## AMPLIACIÓN DE INFORMACIÓN N°2

ESTUDIO DE IMPACTO AMBIENTAL CATEGORÍA III - DISEÑO Y CONSTRUCCIÓN DE PASO VEHICULAR E INTERCAMBIADOR VIAL JOSÉ AGUSTÍN ARANGO (CABUYA) - CARRETERA PANAMERICANA - 24 DE DICIEMBRE  
PROMOTOR: MINISTERIO DE OBRAS PÚBLICAS

El presente documento responde a la solicitud de ampliación del Estudio de Impacto Ambiental “DISEÑO Y CONSTRUCCIÓN DE PASO VEHICULAR E INTERCAMBIADOR VIAL JOSÉ AGUSTÍN ARANGO (CABUYA) – CPA – 24 DE DICIEMBRE”, de la cual el Ministerio de Obras Públicas fue notificado el 20 de mayo de 2021, por medio de la nota DEIA-DEEIA-AC-0086-1405-2021 del 14 de mayo de 2021.

**Figura N°1 Polígono intercambiador**

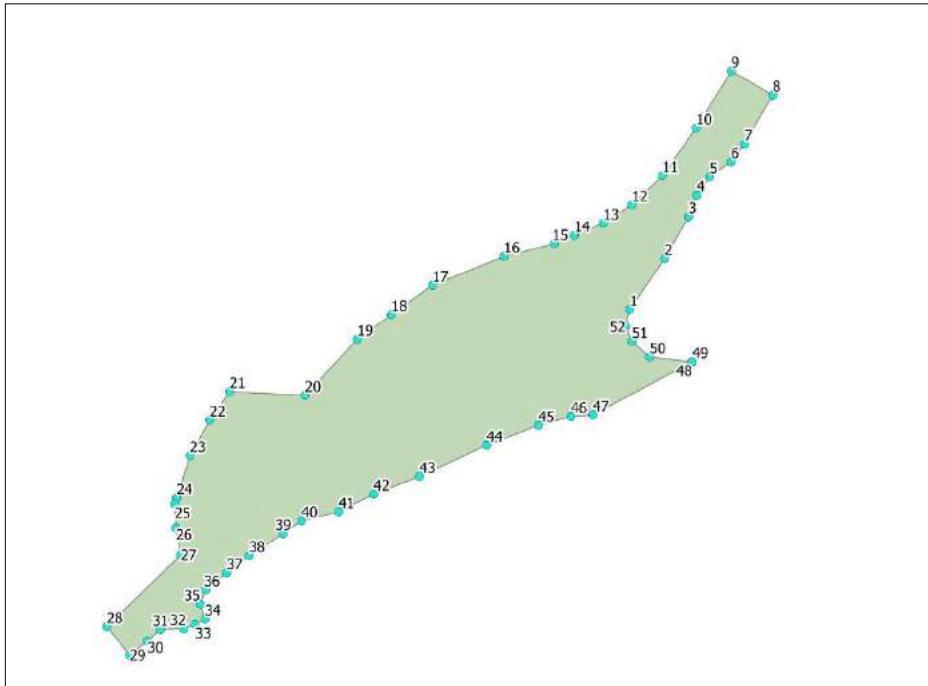
3. En la página 0536 del EsIA, se presenta el plano "Planta General Planta de Conjunto", en el cual se observa el diseño del intercambiador CPA, mientras en las páginas 102 a 104, Tabla 5-6 se presentan las coordenadas de la envolvente del intercambiador; verificadas por la Dirección de Información Ambiental, la cual informa que, se generó un polígono de 7 ha + 0476.37 m<sup>2</sup>. Sin embargo, en el EsIA no se define la superficie de la envolvente, como tampoco se deja claro si el área del intercambiador abarcará totalmente el polígono de la envolvente, por lo cual se solicita:
- b. Indicar la superficie de la envolvente del intercambiador.**
- c. En caso de que la superficie generada por las coordenadas presentadas en el EsIA, varíen a lo definido en el subpunto "a", deberá presentar las nuevas coordenadas con su respectivo Datum de referencia.**

**d. Aclarar si la superficie de la envolvente será el área de afectación total del desarrollo del intercambiador.**

- a. La superficie de la envolvente rectificada del intercambiador vial inscribe un área de 6Ha + 5349.35 m<sup>2</sup>:
- b. La variación de la envolvente con respecto a la presentación inicial (EsIA) es pequeña y no se prevén nuevas afectaciones; se presenta a continuación la tabla de coordenadas de la envolvente rectificada del intercambiador vial:

- c. La superficie de la envolvente presentada comprende las áreas requeridas para el desarrollo de la solución de intercambiador vial e implica afectación total.

**Figura N°2 Coordenadas Polígono completo**

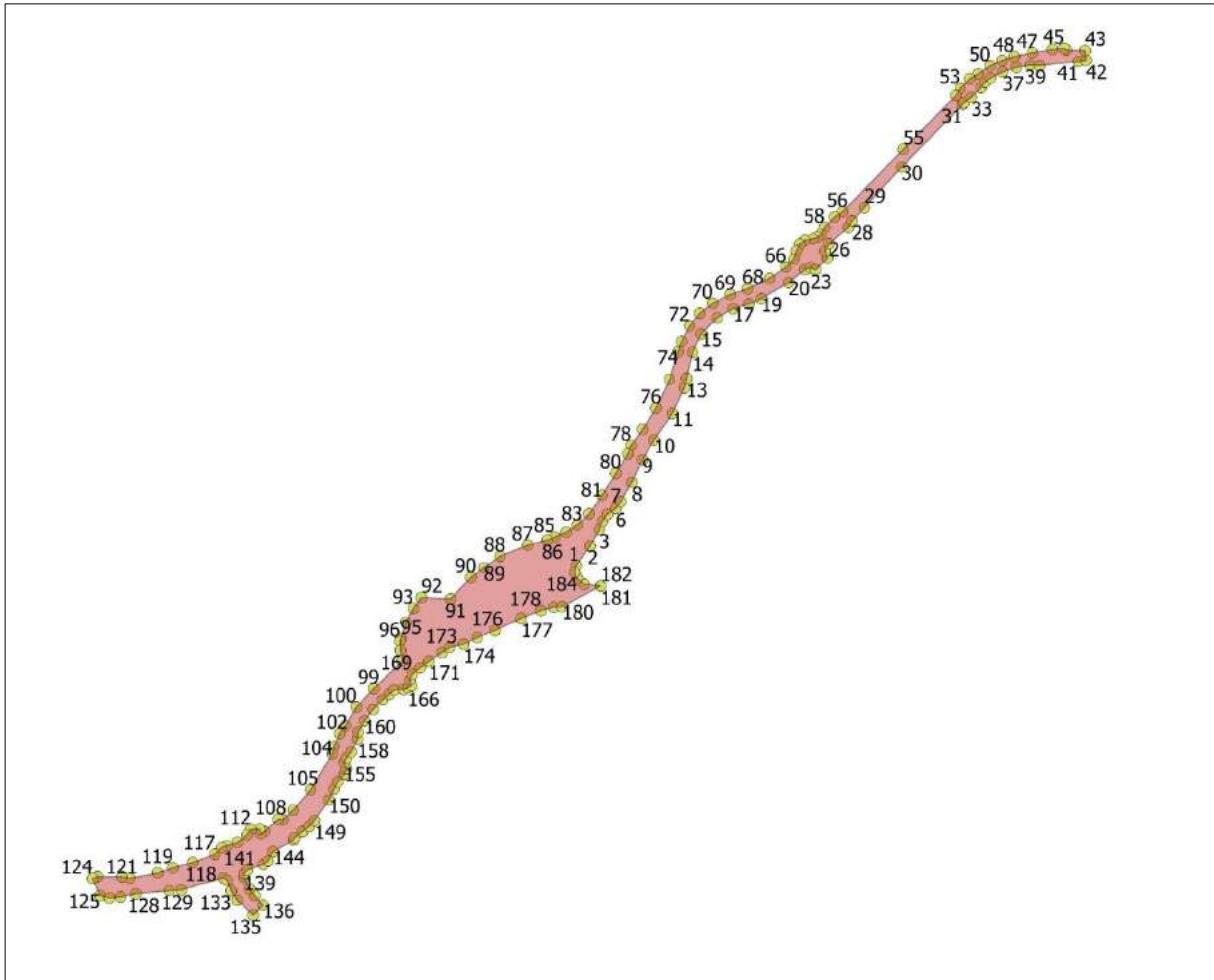
- a. Presentar coordenadas que delimiten la huella total del proyecto con su Datum de referencia e indicar la superficie.**
- b. Aclarar si las anuencias de las posibles afectaciones presentadas en el EsIA, y la primera información Aclaratoria, corresponden a los predios que serán afectados por el proyecto conforme al diseño final de la obra. En caso de existir predios nuevos a afectar, conforme a diseños finales, de los cuales no se han presentado documentación legal de los propietarios actuales, presentar:**
  - Anuencias firmadas por propietario(s) originales, copia de cédula notariada, Registro de Propiedad, en caso de persona jurídica Registro Público de Sociedad.**
- c. Presentar mapa detallando las afectaciones que contempla el proyecto, conforme al**

- a. El área de la huella del proyecto total es de 149,788 m<sup>2</sup>. A continuación, se presenta la actualización de la tabla de coordenadas que definen la huella total del proyecto, en UTM y datum DATUM WGS-84:

Figura N°3. Situación de la Afectación A-23

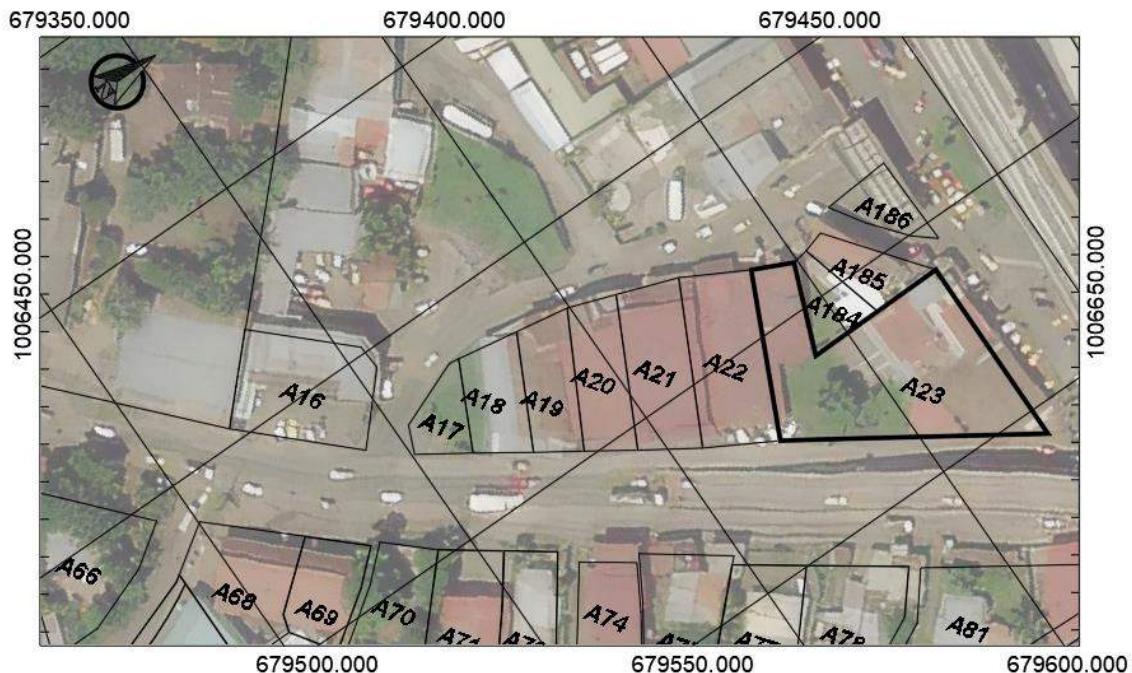
- a. **Aclarar como la finca N° 160811, no se verá afectada por la construcción del proyecto, considerando que la misma se ubica dentro del polígono de la envolvente del intercambiador de acuerdo a mapa de afectaciones.**

- a. El número de finca 160811 presentada inicialmente como Afectación A-24, se trata de un error en la solicitud al registro público, ya que dicha finca no colinda con el área del proyecto, como se logra ver en el plano catastral remitido en el informe de ampliación N°1.

Por otra parte, se logró constatar que el área que representaba dicha afectación pertenece a la finca 228365 COD 8718 (presentada como afectación A-23) de ELISA ALICIA GONZALEZ SAMANIEGO; la afectación A-24 queda anulada y se corrige en el plano de afectación la nueva área de la afectación A-23, como se muestra en la siguiente figura:
